**Avis délibéré sur le projet de parc photovoltaïque sur la
commune de Brienne-le-Château (10) porté par la société
AKUO WESTERN EUROPE AND OVERSEAS**

n°MRAe 2024APGE36

Nom du pétitionnaire	AKUO WESTERN EUROPE AND OVERSEAS
Commune	Brienne-le-Château
Département	Aube (10)
Objet de la demande	Projet de construction et d'exploitation d'une centrale photovoltaïque au sol sur des surfaces agricoles
Date de saisine de l'Autorité environnementale :	13/02/24

Figure 3 – culture mécanisée entre les panneaux

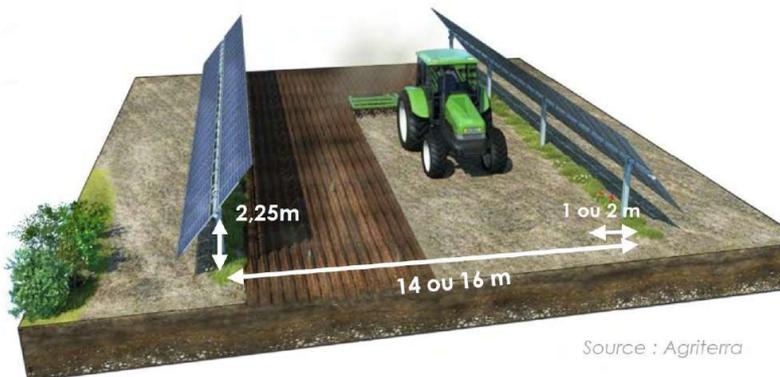
Compte tenu du caractère particulier de cette installation en panneaux Trackers en rangées larges espacées de 14 m ou 16 m (dont 2 m de bandes fleuries ou enherbées), l'Ae s'est interrogée sur les avantages et inconvénients que présente ce type d'installation au plan environnemental.

L'Ae recommande au pétitionnaire d'établir, en lien avec les services de l'État, la Chambre départementale d'Agriculture et le Parc naturel régional de la Forêt d'Orient, un retour d'expérience à l'issue d'une première période d'exploitation de 3 ans sur le bon fonctionnement d'une production agricole, avec évaluation des éventuelles pertes de rendement et des impacts environnementaux tenant compte des intrants utilisés, couplée à une production énergétique.
